Vysvětlení/změna nebo doplnění zadávací dokumentace

VYSVĚTLENÍ/ZMĚNA NEBO DOPLNĚNÍ ZADÁVACÍ DOKUMENTACE II.

Výše uvedený zadavatel Vám v souladu s § 98 zákona č. 134/2016 Sb., o zadávání veřejných zakázek, ve znění pozdějších předpisů (dále jen „zákon“) sděluje následující vysvětlení/změnu nebo doplnění zadávací dokumentace vztahující se k veřejné zakázce s názvem „**ČZU - Rekonstrukce restaurace Farma v menze**“.

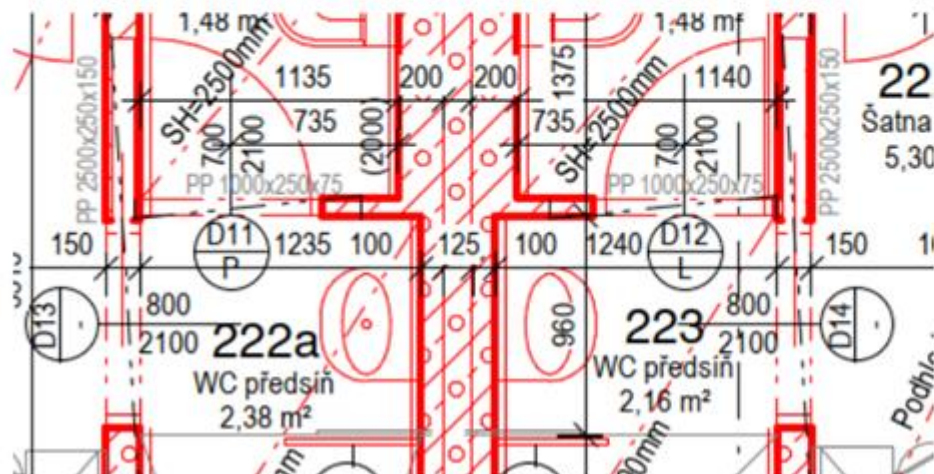
V soupisu prací je v oddílu 02-SO 01.1.1 Stavební část, uvedena položka 158 pro dveře D23. Rozměr dveří v popisu položky není v souladu s rozměrem uvedeným ve výkresové části dokumentace 900x2100. Žádáme o opravu popisu položky.

158	M	55341323	dveře jednokřídlé ocelové interierové plné 900x1970mm	kus	1,000
Poznámka k položce:					
	P		elektrický otvirač		
	VV		1 *D23		1,000

Zadavatel upravil výkaz výměr. Přílohou tohoto vysvětlení je upravená příloha č. 5 - Soupis stavebních prací, dodávek a služeb s výkazem výměr. Účastník je povinen pro účely zpracování nabídky použít výhradně tento upravený výkaz výměr.
